RELATÓRIO DE CONSULTA PÚBLICA

Avaliação de Impacte Ambiental n.º 3775

Projetos Eólicos de Hibridização das Centrais Fotovoltaicas de Viçoso, Pereiro, São Marcos e Albercas

Maio de 2025

Figura 1 - Marcação dos 23 aerogeradores, do radar meteorológico de L/CC e do setor azimutal de potencial interferência (Google Earth)

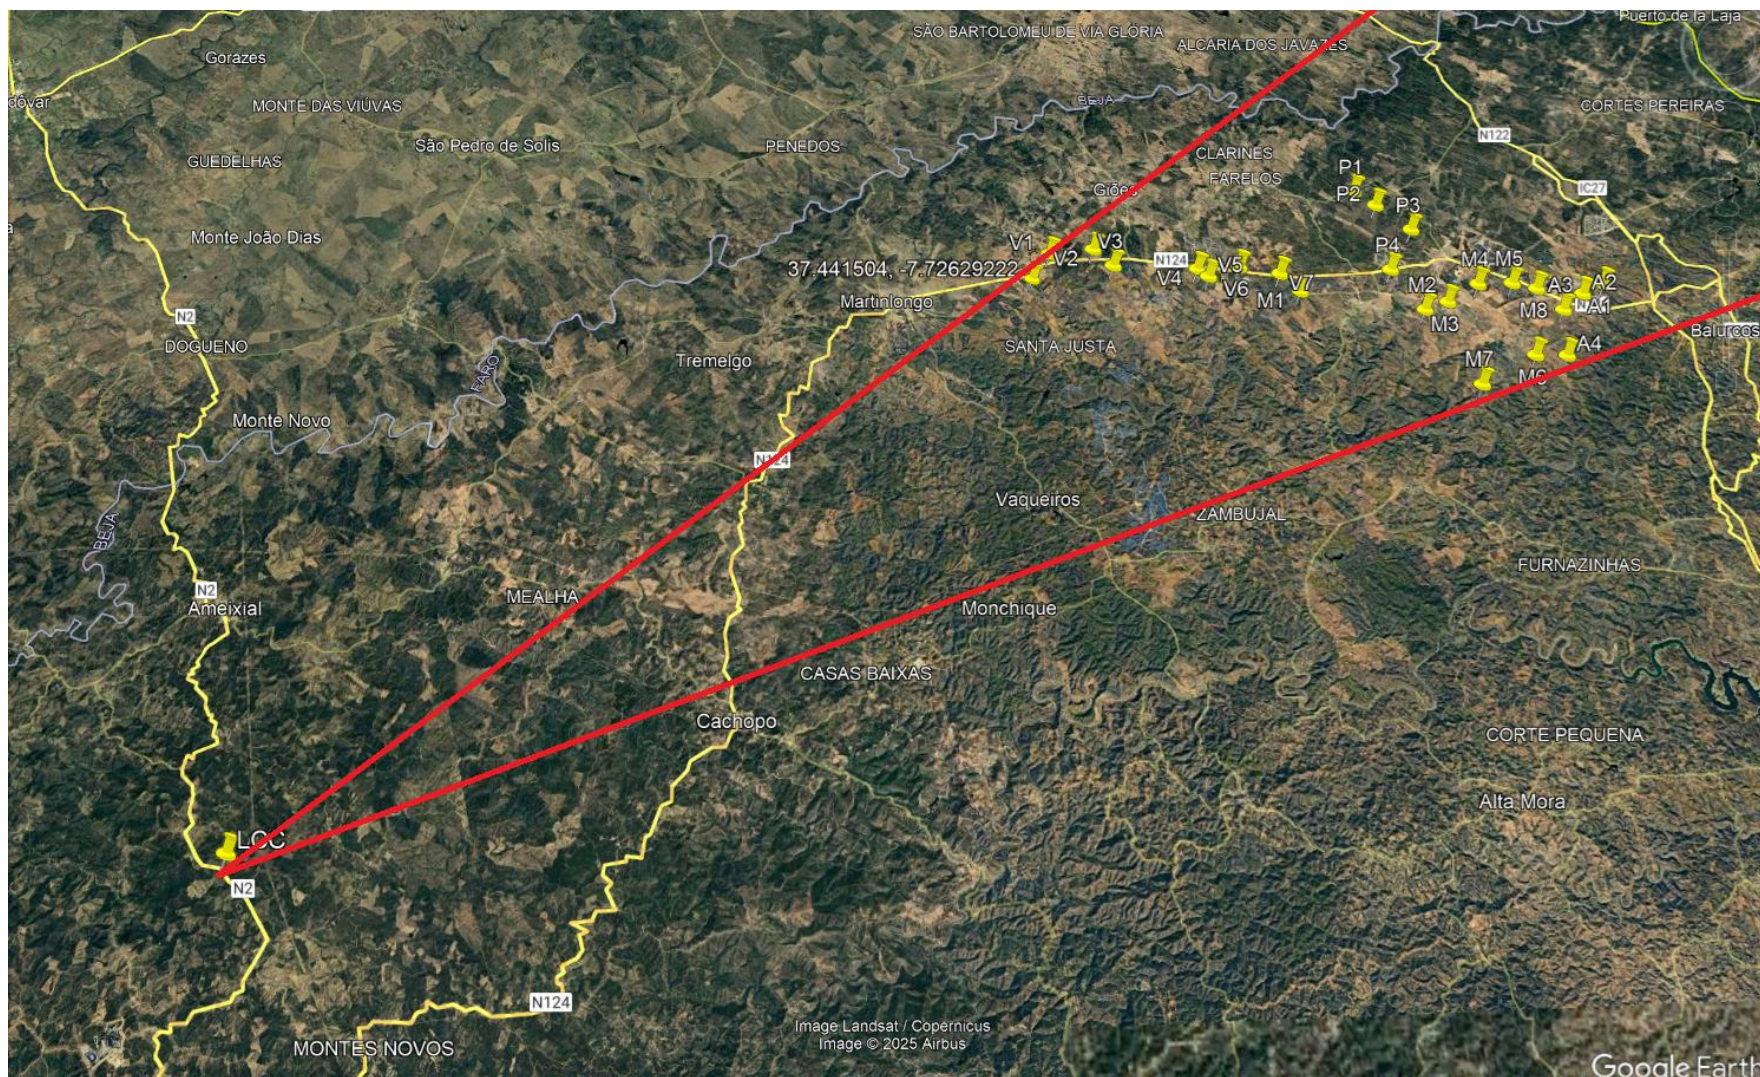
- Os parques eólicos de Viçoso, Pereiro, São Marcos e Albercas englobam 23 aerogeradores, ocupando um setor azimutal de cerca de 16°, essencialmente a este-nordeste do radar meteorológico de L/CC. A instalação de qualquer parque eólico apresenta sempre impacto negativo na exploração operacional dos radares meteorológicos, por muito pequeno que seja, como parece ser o caso em apreciação. Este impacto seria ainda mais diminuto se o parque eólico projetado se orientasse de uma forma radial face ao radar. Apesar de tudo, face a instalações similares, o setor azimutal ocupado não é muito extenso.

- A simples instalação destes parques eólicos conduzirá a degradação da informação de diversos pixéis na zona da sua localização, produzindo assim impacto negativo na qualidade das observações do radar, se bem que marginal no presente caso. Não obstante, este aspeto não se aplica à grande maioria dos aerogeradores previstos.

- Adotando critérios de alguma razoabilidade e considerando admissível uma percentagem máxima de ocultação do feixe de cerca de 15% ao nível da cota máxima, a análise da informação disponibilizada permite concluir que a instalação dos aerogeradores nos locais projetados não é incompatível com a exploração operacional do radar meteorológico de L/CC.

- Em caso de alteração futura da tipologia proposta para estes parques eólicos, o IPMA, I.P. deverá ser sempre previamente consultado, a fim de avaliar a viabilidade de instalação do ponto de vista da exploração operacional do radar meteorológico.
